東海第二発電所 設計及び工事計画に係る説明資料 (防潮堤(鋼製防護壁)の構造変更)

2025年12月11日
日本原子力発電株式会社

前回審査会合（第1360回）で、STEP3の残置影響評価を考慮した構造成立性評価について説明した。今回は、構造成立性評価におけるコメントについて回答する。

設計基準・指針類での定着長算定結果

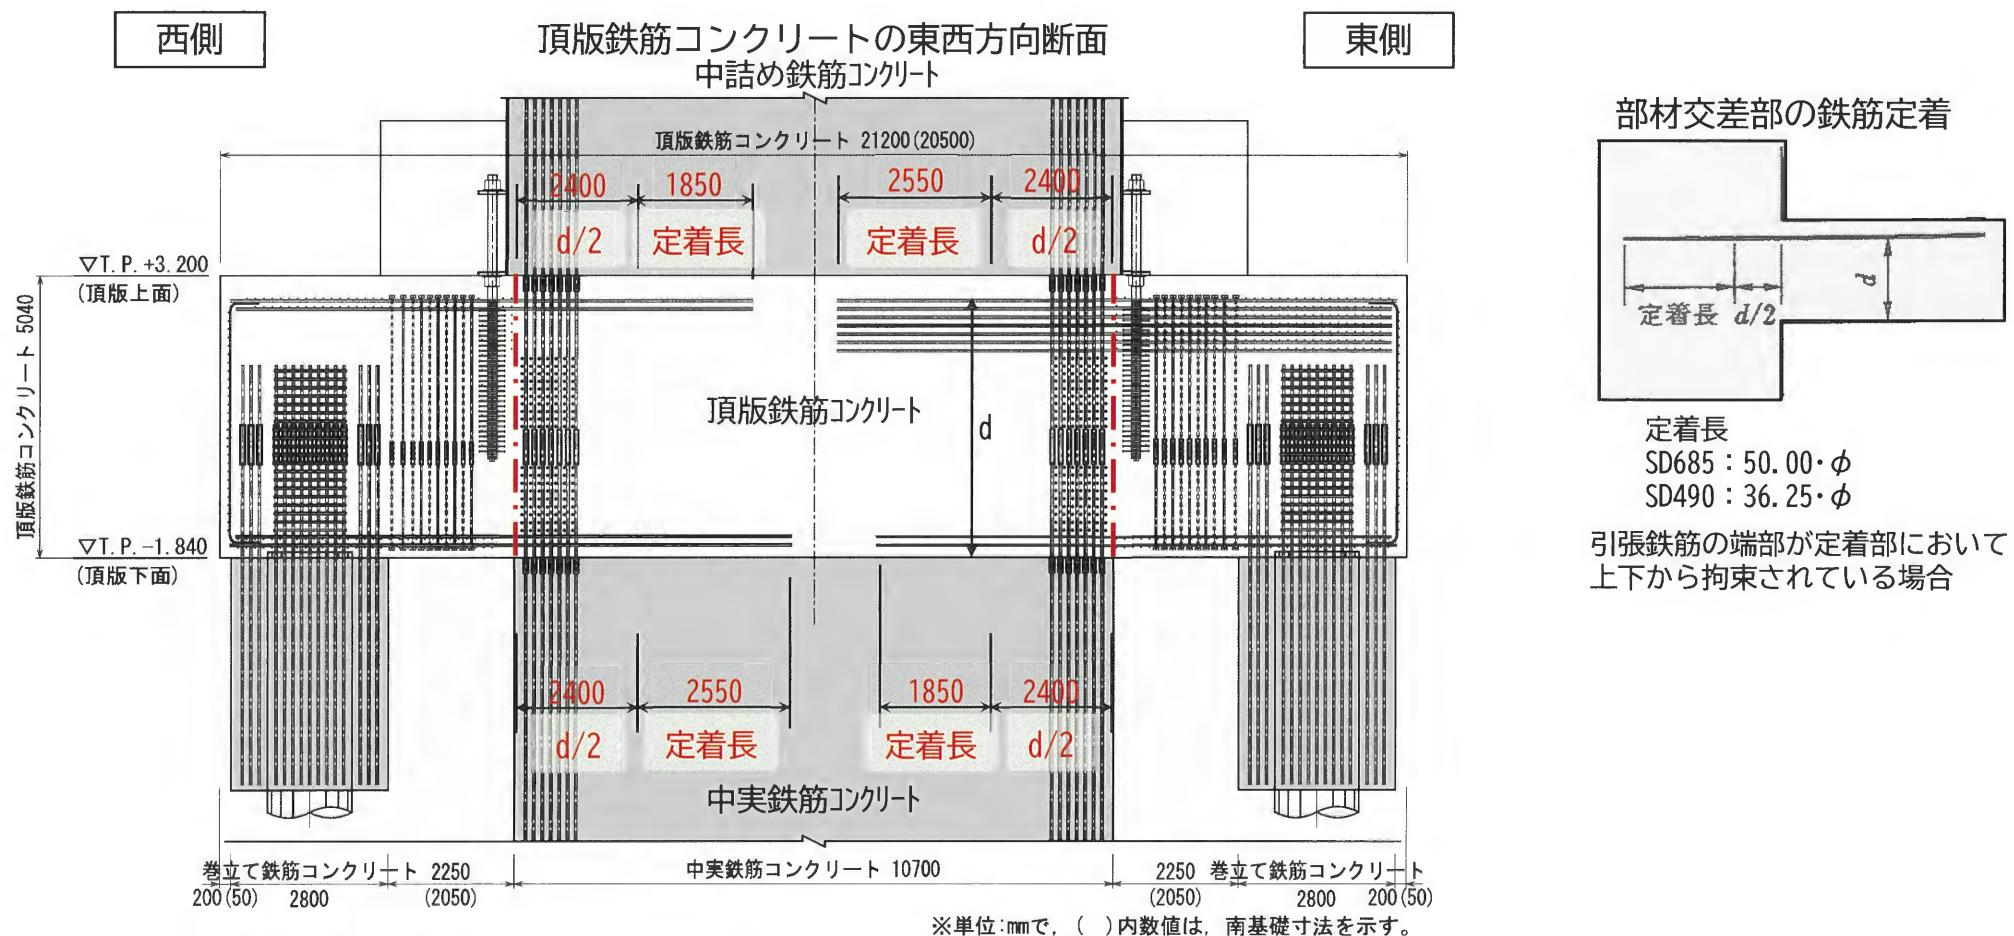
No	コメント
⑬	<ul style="list-style-type: none"> ● 高強度鉄筋SD685の適用性について、コンクリート標準示方書等に基づいて適用範囲であるとしているが、その根拠（実験論文等）や「実験等により検討することが望ましい。」との記載に対する対応要否について説明すること。また、高強度鉄筋はヤング係数が変わらずその強度が高くなることから降伏点の弾性ひずみが大きくなるため、その影響についても説明するとともに、これらの設計への影響について、網羅的に整理して説明すること。

- コンクリート標準示方書（2022年）や鉄道構造物等設計標準(R6)では「SD490やSD685等の鉄筋の降伏強度の特性値が380N/mm²を超えるJIS規格による鉄筋の定着長は、実験等により検討することが望ましい」とされているが、鉄道構造物等設計標準には、特別な実験を行わない場合には別途示された算定式を用いてよいとされている。
- 鉄道構造物等設計標準(R6)の算定式を用いた鉄筋の定着長は、下表に示す通り他の規格基準類の算定式に比較して最も短くなるため、道路橋示方書による算定式を用いて保守的な定着長を設定することとした。

- 実験を実施しない場合に適用される鉄道構造物等設計標準算定式を用いた定着長に対して、更に保守的な長さを確保した定着長とした。
- なお念のため、今後、実験（鉄筋の引き抜き試験）を行い、当該定着長の設定に問題がないことを確認する。
(最上段の鉄筋に着目した鉄筋の引き抜き試験：SD685鉄筋と強度50N/mm²コンクリートの一体性の確認)

コンクリート標準示方書に示される式(2.5.2)

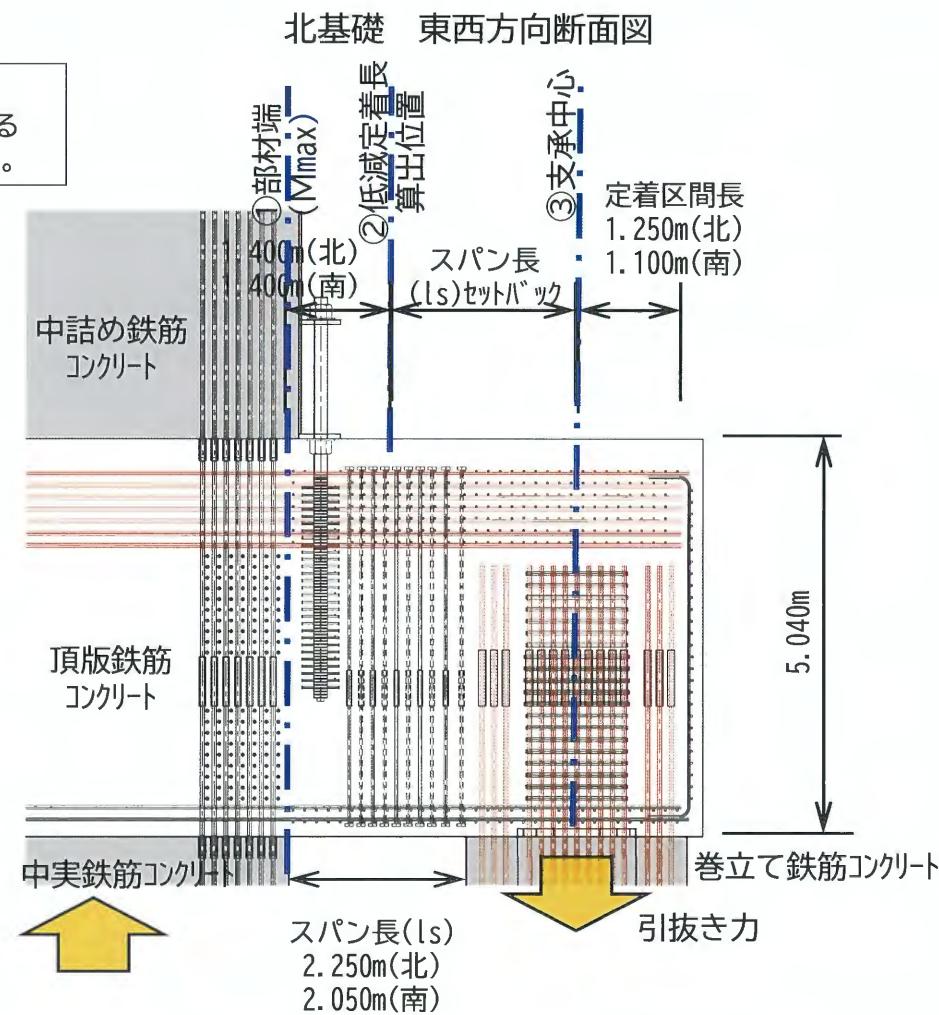
- 部材端部の定着長については、コンクリート標準示方書(2022)に示される
「v) 端支点を超えて定着する場合」に基づき定着長を設定した。

- ここでは l_s は、モーメントシフト量であり、本構造では中実鉄筋コンクリート
と巻立て鉄筋コンクリートの各部材端間のスパン長となる ($l_s = 2.050\text{m}$ (南
基礎), 2.250m (北基礎))。
- また、低減定着長 l_o はコンクリート標準示方書に示される式(2.5.2)に基づき設定される。
- 支承中心からの定着区間長 = 1.100m (南基礎), 1.250m (北基礎)が確保できる
ため、下表に示すとおり低減定着長を満足する。

照査位置	単位	南基礎		北基礎	
		西側下面	東側上面	西側下面	東側上面
A_{sc}/A_s	—	0.30	0.30	0.35	0.39
50.0ϕ (D51)	mm	2550	2550	2550	2550
$l_o > l_d \cdot A_{sc}/A_s$	mm	765	765	893	984
$l_o \geq l_d/3$	mm	850	850	850	850
低減定着長 l_o	mm	850	850	893	984
定着区間長	mm	1100	1100	1250	1250
照査値	—	0.78	0.78	0.72	0.79

解析モデル（南基礎）

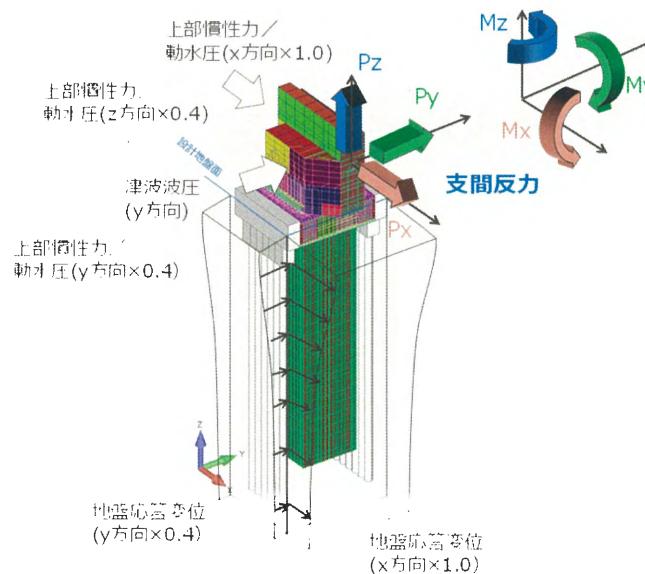
1) 目的（高強度鉄筋SD685の使用に伴うコンクリートのひび割れと剛性低下の影響評価）

耐津波設計では、部材の平面保持を仮定した評価である三次元静的フレーム解析により、頂版鉄筋コンクリートにSD685鉄筋が必要だと判断した。SD685鉄筋近傍の詳細な応力状況を確認するため、コンクリートのひび割れに伴う部材の局所的な剛性低下を考慮できる三次元非線形解析(COM3)による詳細評価により、SD685鉄筋使用箇所におけるひずみ状況が許容応力度相当のひずみ未満であることを確認することで、SD685鉄筋の弾性ひずみの増大によるコンクリートのひび割れや剛性低下が、設計に及ぼす影響が無いことを確認する。

- 工認設計モデルで最大照査値が生じている津波+余震荷重に対する南基礎全体の挙動評価を対象とした。
- 工認設計モデルの照査値最大ケースに対応して、地盤バネ条件は南基礎において頂版鉄筋コンクリートや中実鉄筋コンクリートの照査値が厳しくなる地盤バネ4とし、余震時荷重は堤軸(X)方向1.0倍、堤軸直交(Y)方向0.4倍、鉛直(Z)方向0.4倍とした。

水平変位コンター図（北基礎）

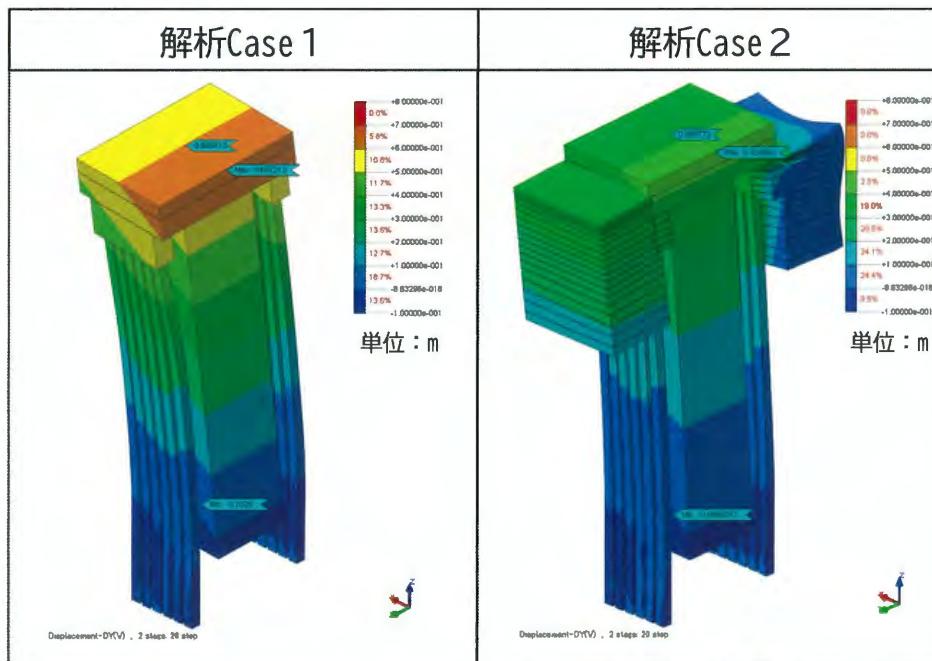
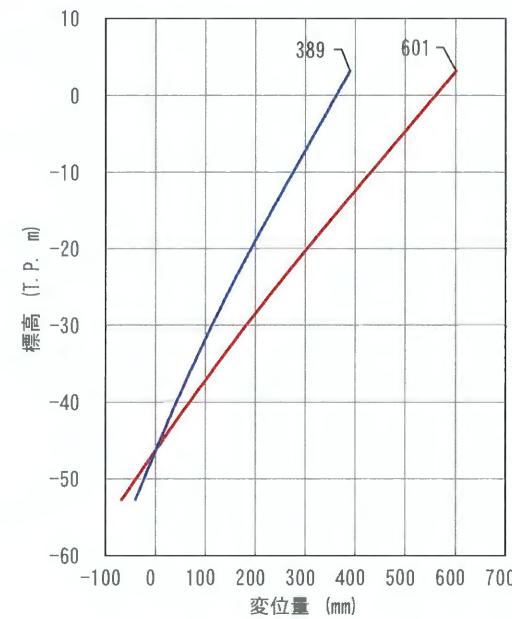
- 三次元FEM解析については、地盤改良体（セメント系）のモデル化に着目した2つの解析モデルを作成し、同一の荷重条件に対し下部工の水平変位量を比較する。
- 解析Case 1は、地盤改良体（セメント系）を地盤バネの反力上限値として考慮した解析モデルであり、工認設計モデルと同様の地盤バネ条件にて側方抵抗を模擬している。
- 一方、解析Case 2は、地盤改良体（セメント系）をソリッド要素でモデル化し、その外側に地盤バネを設けることで、地盤改良体（セメント系）が下部工の側方抵抗として寄与する効果を精緻に表現している。
- これら2つの解析モデルによる下部工の水平変位量の大小関係を比較することで、地盤改良体（セメント系）を地盤バネの反力上限値の増分として考慮することの妥当性を確認する。

水平変位は解析Case1（地盤改良体（セメント系）を地盤バネの反力上限値として考慮した解析モデル）が大きくなる結果であり、地盤改良体（セメント系）の取扱いとしては十分に保守的であることを確認した。

- 2つの解析モデルにおける水平変位量の相違は、本資料の27p（下線部）に記載する反力上限値の保守性によるものと推察する。解析Case2では、全面の全方位の抵抗力が発揮されることから、変位量が小さくなる。

以上より、現状の地盤バネは十分に保守的な設定となっており、設計条件として、妥当であることを確認した。

(1) 津波時における地盤バネ2（静弾性係数による）の妥当性

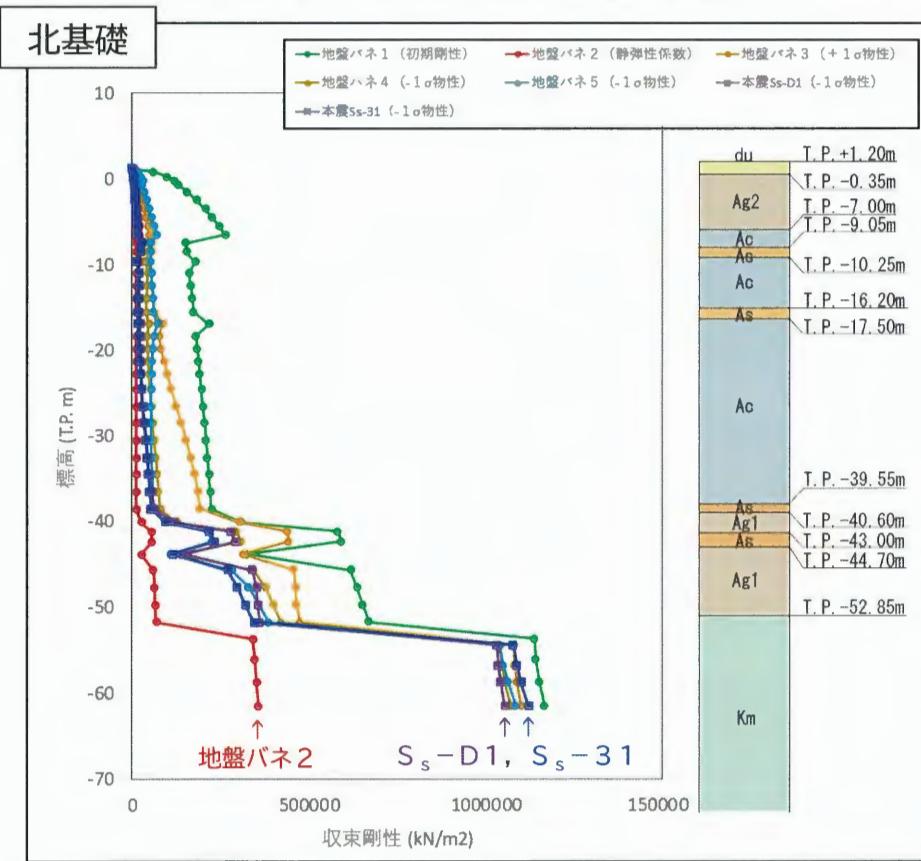
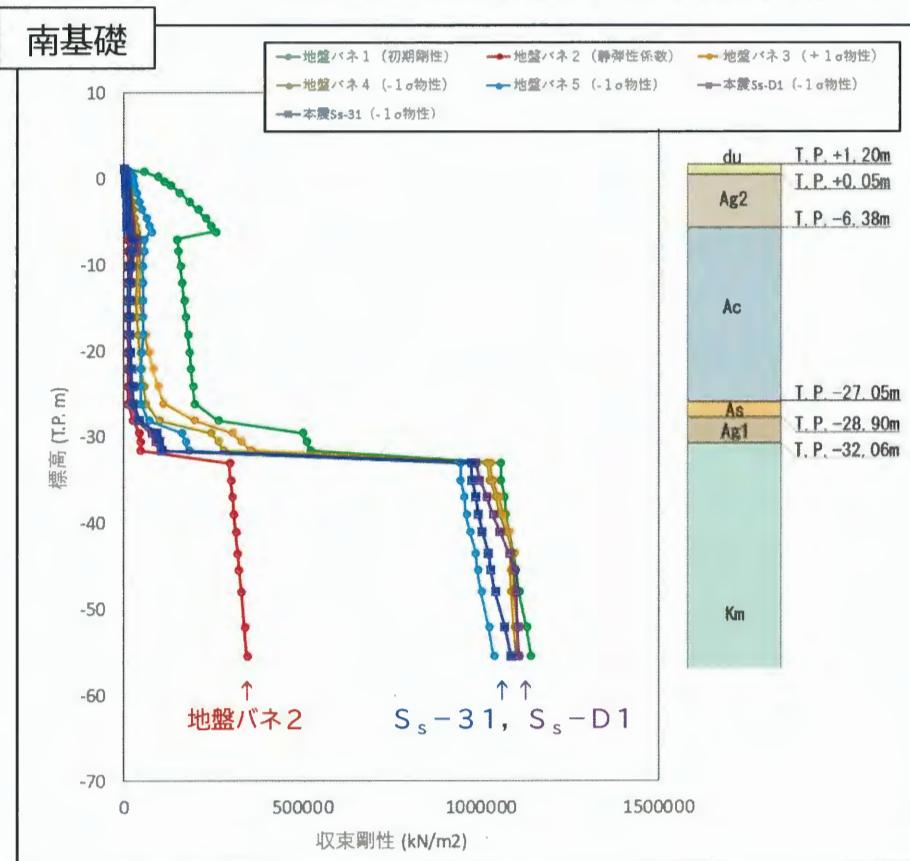
- 津波時においては前述した2ケースの地盤バネにて、バネ定数及び反力上限値を増減させた検討を実施することで、津波襲来前に発生する地震動に起因した地盤の軟化を考慮する方針である。
- 本項では、上記地盤バネのうち“最も地盤抵抗が小さいと仮定した”地盤バネ2について、基準地震動 S_s 地震時の地盤剛性（一次元地盤応答解析による収束剛性）との比較を行うことで、その妥当性を確認する。

地盤バネ2の地盤剛性（静弾性係数による）は、基準地震動 S_s により軟化した地盤剛性よりも小さく、耐津波設計における地盤バネ（受働側）の設計条件として妥当であることを確認した。

（1）応答変位入力時におけるバネ設定の妥当性

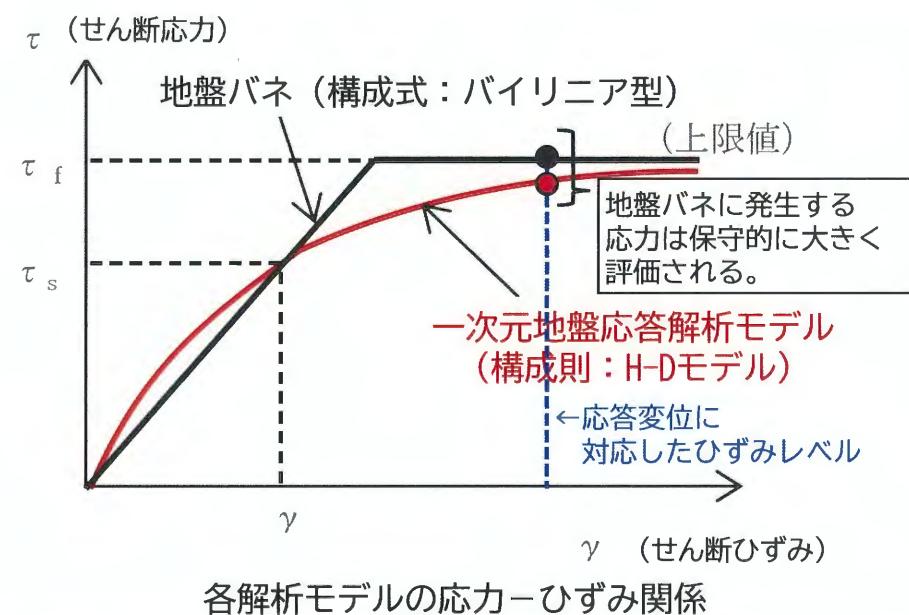
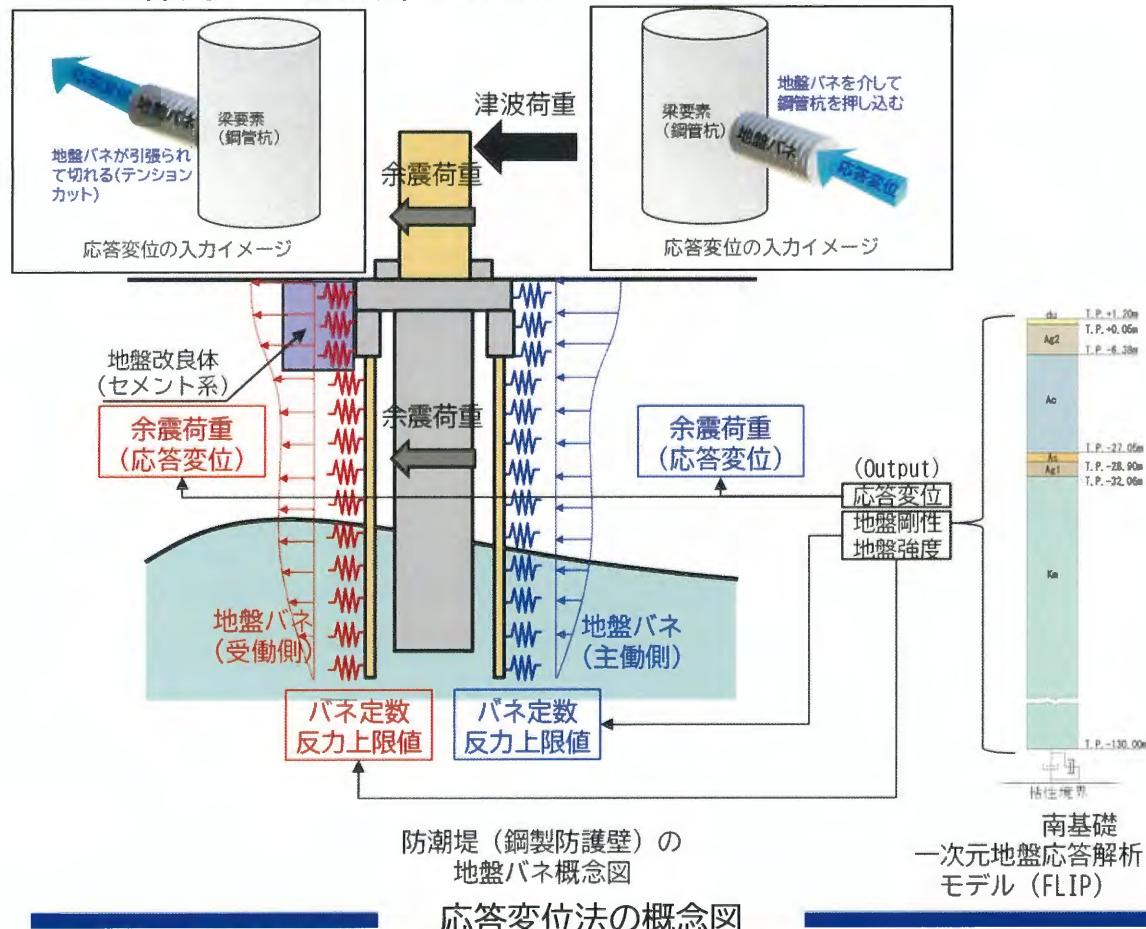
- 防潮堤（鋼製防護壁）の耐津波設計においては、余震荷重を応答変位法により考慮する方針である。応答変位法については下図に示すとおり、一次元地盤応答解析により算定した各地盤要素の応答変位を地盤バネを介して構造物に入力する。
- 応答変位法では、一次元地盤応答解析にて発生する地盤応力を変位を介して構造物に作用させるが、一次元地盤応答解析の応力－ひずみ関係と、地盤バネ（構造物側）の応力－ひずみ関係を整合させることで、等価な地盤応力を作用させる方針である。

上述した一次元地盤応答解析及び地盤バネの応力－ひずみ関係により、応答変位により設定した地盤応力（主働土圧）は、一次元地盤応答解析による地盤応力と等価（かつ保守的）であり、設計手法として問題のないことを確認した。

鉛直精度管理システムを用いた鋼管杭打設の施工精度
 (当社、鋼管杭鉄筋コンクリート壁の施工実績)

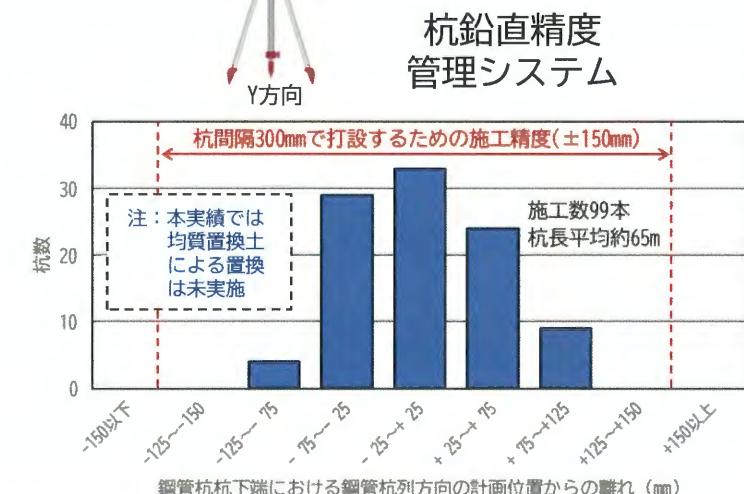
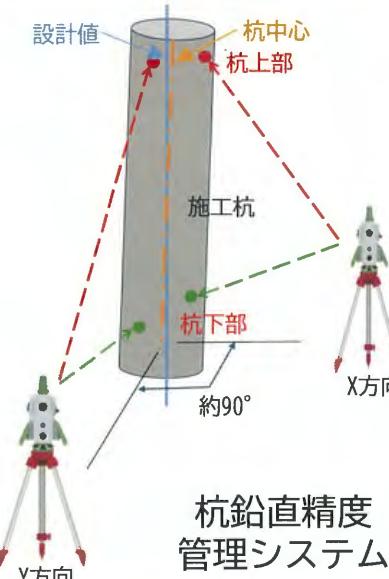
注視プロセス等①：約50mの鋼管杭を水平に30cm間隔で打設するため高い打設精度が求められ施工難易度が高い
注視プロセス等②：鋼管杭打設等における打設場所近傍への重機配置による工事の品質への影響を確認する

中掘り圧入工法による鋼管杭打設時に、鋼管杭の鉛直精度を常時監視するシステムを使用し、打設精度を向上させる。なお、本工法の組合せは発電所内の鋼管杭鉄筋コンクリート防潮壁の基礎工事（基礎杭長、約65m）で使用し、十分な精度で施工できることを確認している。

以上の確認結果から、鋼管杭の高精度の打設等が施工性や品質管理の観点から実現性のある工事計画であり、設計への影響はないことを確認した。
